CONCEPTO TECNICO No. CT- 4183 de 2005

Revisión de Estudio Particular de Respuesta Local de Amplificación de Ondas Sísmicas Artículo 7 - Decreto 074 de 2001

ENTIDAD SOLICITANTE:	Dr. JAIME RODRIGUEZ AZUERO Curaduría Urbana No. 5
LOCALIDAD:	La Candelaria
BARRIO:	La Concordia
PROYECTO:	**Reforzamiento Estructural Subestación Concordia**
UPZ:	94 La Candelaria
TIPO DE RIESGO:	Sísmico
EJECUTOR:	Unión Temporal EVSC-Edgar E. Rodríguez G
FECHA DE EMISION:	Agosto 3 de 2005

Figura 2. Espectro recomendado para la estación la Concordia

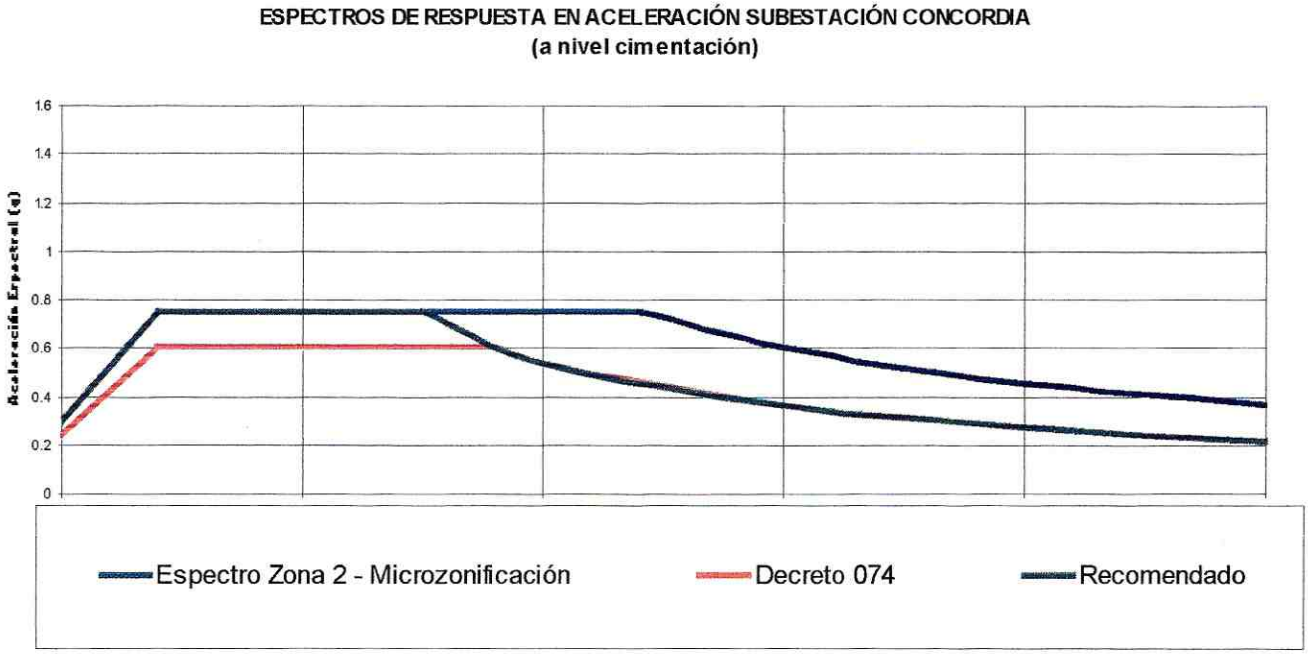
El espectro presentado por la firma consultora se ilustra en la figura 2, donde se observa que recomiendan el espectro máximo para periodos inferiores a 0.8 segundos, a partir del cual recomiendan tomar el espectro mínimo de la parte descendente.

El estudio cumple con este requerimiento.
